Vysvětlení zadávací dokumentace č. 11
podávané dle § 98 zákona č. 134/2016 Sb., o zadávání veřejných zakázek, ve znění
pozdějších předpisů (dále jen „ZZVZ“)

Název zadavatele:	Pražská vodohospodářská společnost a.s.
Sídlo zadavatele:	Evropská 866/67, Vokovice, 160 00 Praha 6
IČO:	256 56 112
Název veřejné zakázky:	Stavba č. 6963 Celková přestavba a rozšíření ÚČOV na Císařském ostrově, etapa 0004 – Nátokový labyrint – levý břeh
Ev. číslo z Věstníku VZ	Z2024-037917
Druh zadávacího řízení:	Užší řízení

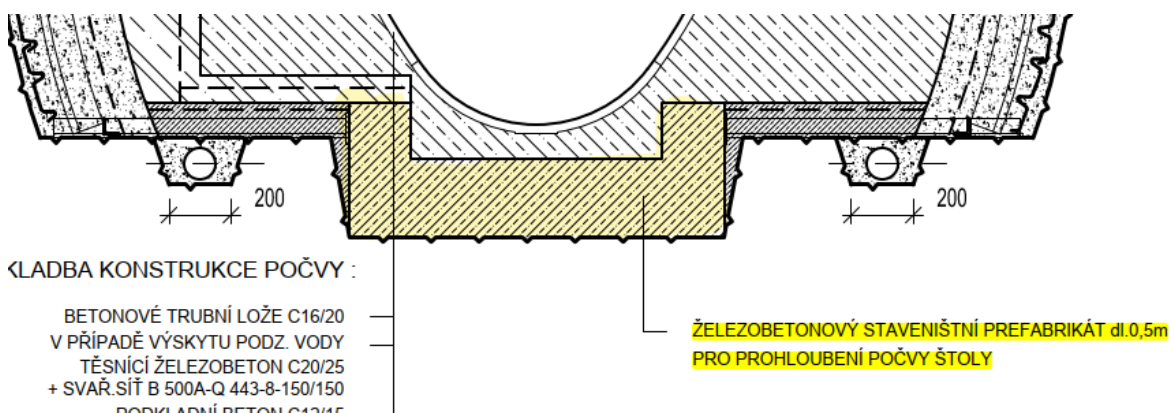
Uchazeč v dokumentaci nenašel informaci o tom, o jaké ocelové potrubí s vnitřním průměrem 100 mm a vnějším průměrem 200 mm se jedná. Pokud se jedná o předizolované potrubí, pak je nutné do výkazu výměr doplnit spojky pro toto potrubí.

Vyjasní zadavatel použité potrubí a případně upraví soupis prací s výkazem výměr?“

K uvedenému dotazu zadavatel uvádí, že v soupisu prací byly opraveny popisy položek č. 48 až 51. Průměr potrubí je v souladu s dokumentací DN 100.

W	A28	1"kp1		1,000
48	K	8662610r	Montáž potrubí ocelového DN 100	m	6,090
49	M	1439102r	potrubí ocelové DN 100	m	6,090
	W		*Přesná specifikace: viz. projektová dokumentace		
	W		*Prodloužení přípojek od rušené stoky D" 3,0*2		6,000
	W		Součet		6,000
	W		3,0*2* 1.015*Koeficient množství		6,090
	W		Součet		6,090
50	K	8672601r	Montáž tvarovek ocelového potrubí DN 100	kus	4,000
	W		*Přesná specifikace: viz. projektová dokumentace		
	W		*Prodloužení přípojek od rušené stoky D" 2 "ks kolena 15°, 30°, 45°		2,000
	W		*Prodloužení přípojek od rušené stoky D" 2		2,000
	W		Součet		4,000
51	M	143922r	koleno ocelové 1,0x1,5m DN 100	kus	2,030
	W		*Přesná specifikace: viz. projektová dokumentace		
	W		*Prodloužení přípojek od rušené stoky D" 2 "ks kolena 15°, 30°, 45°		2,000
	W		Součet		2,000
	W		2* 1.015*Koeficient množství		2,030
	W		Součet		2,030
98	M	2861949r	přechodová tvarovka na DN 100 ocel	kus	2,000
	W		*Přesná specifikace: viz. projektová dokumentace
